泊発電所

火山影響評価のうち立地評価について

令和4年12月5日
北海道電力株式会社

○令和3年10月14日審査会合の指摘事項を以下に示す。

敷地から半径160km以内の範囲にある第四紀火山の位置図 中野ほか編(2013)に基づき作成

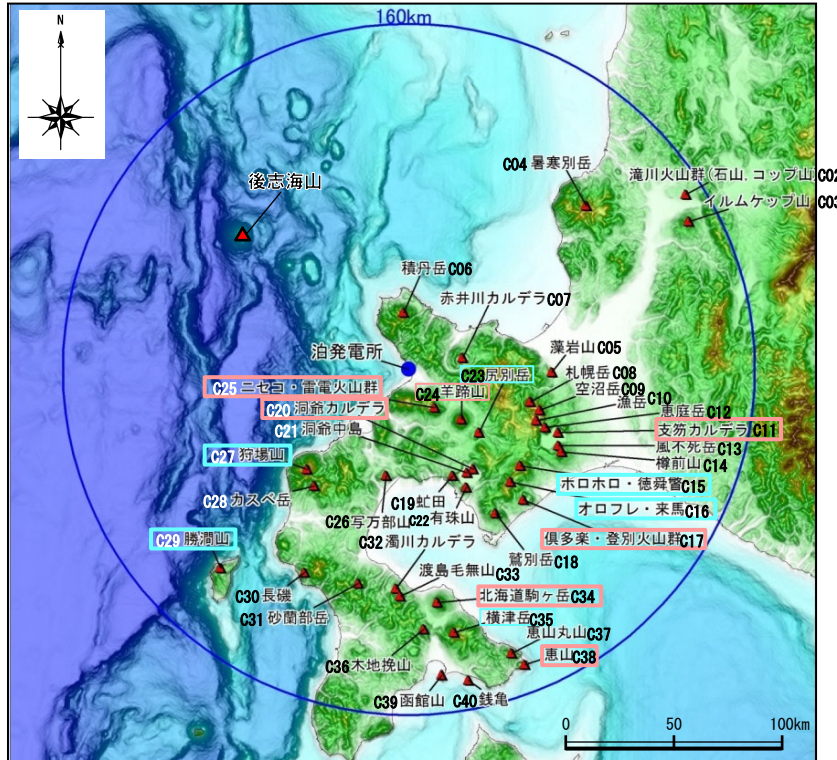
※4 R3.10.14審査会合資料においては、敷地からニセコ・雷電火山群までの距離について、中野ほか編(2013)において代表点として示されているニセコアンヌプリまでの距離21.5km(約22km)を記載していたが、現在の活動中心であるイワオヌプリまでの距離19.7km(約20km)とすることが適切であることから、今回修正した。

敷地及び敷地近傍における当社調査位置図

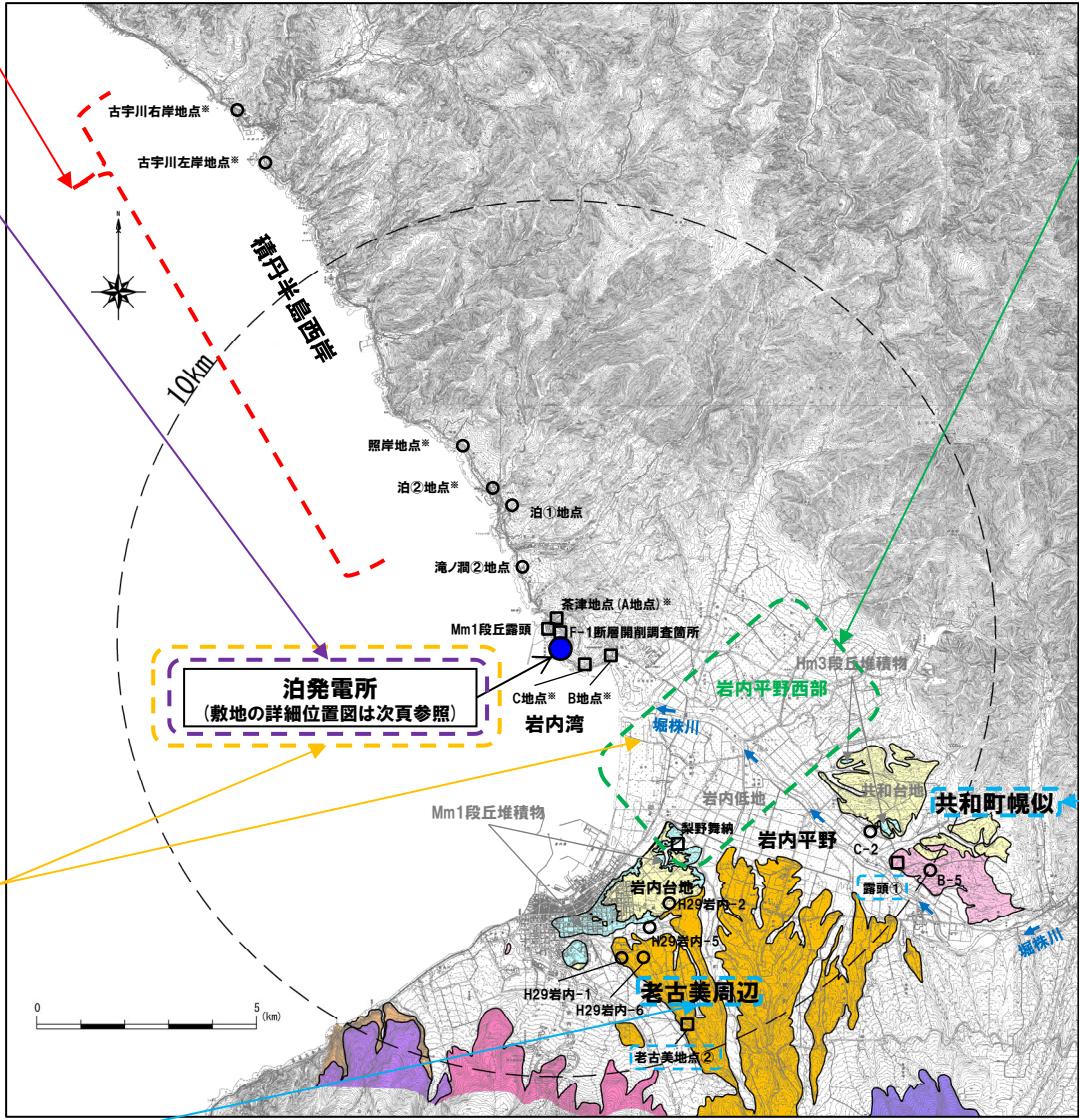
- ・積丹半島西岸においてR3.10.14審査会合以前に実施したボーリング柱状図に、取り扱いが不明確となっている“軽石”、“火山灰質”等の記載がある。
 - ・洞爺火砕流については、幌似付近以西において堆積物を確認している文献はないが、以下の状況等から、洞爺火砕流堆積物が削剥された可能性が考えられる。

- 岩内平野から見て敷地を越えた北側に位置する積丹半島西岸の各地点(P60参照)においては、これまで(R3.10.14審査会合以前)に実施したボーリング調査の柱状図に“軽石”との記載がなされている※6。
- “軽石”との記載がなされている堆積物は、以下に示す状況を踏まえると、洞爺火砕流又はその痕跡として、洞爺火砕流の本質物を含むものである可能性が考えられることから、これを明らかにするため、R3.10.14審査会合以降、“軽石”に対応する白色粒子を対象に、追加の火山灰分析及び薄片観察を実施した。

- “軽石”に対応する白色粒子を対象とした火山灰分析の結果、分析に供する火山ガラスは確認されない。
 - “軽石”に対応する白色粒子を対象とした薄片観察の結果、岩片又は斜長石であると判断される。
- 同じくMm1段丘(MIS5e)の被覆層中又はMm1段丘堆積物中において、ボーリング柱状図に“火山灰質”、“火山灰混じり”又は“火山灰”(以下、「火山灰質」等)と呼称)と記載がなされている堆積物※6のうち、これまで、降下火砕物(洞爺火山灰(Toya)又は阿蘇4火山灰(Aso-4)※7の降灰層準相当)と評価していた堆積物以外については、主に火山砕屑物からなるものであるかを確認するため、R3.10.14審査会合以降、追加の火山灰分析を実施した。

- 流下方向の延長に敷地は位置するが、以下に示す状況であることから、敷地のうち、Mm1段丘より高標高側(山側)には、洞爺火砕流は到達していないと判断される(位置図はP60参照)。
 - ・岩内平野西部の梨野舞納地点においては、Mm1段丘堆積物(上面標高約22m)の上位に、洞爺火山灰(Toya)の純層及び二次堆積物が認められるが、当該層の上面、基底面又は当該層中に侵食面は認められないことから、洞爺火砕流は到達していないものと判断される。
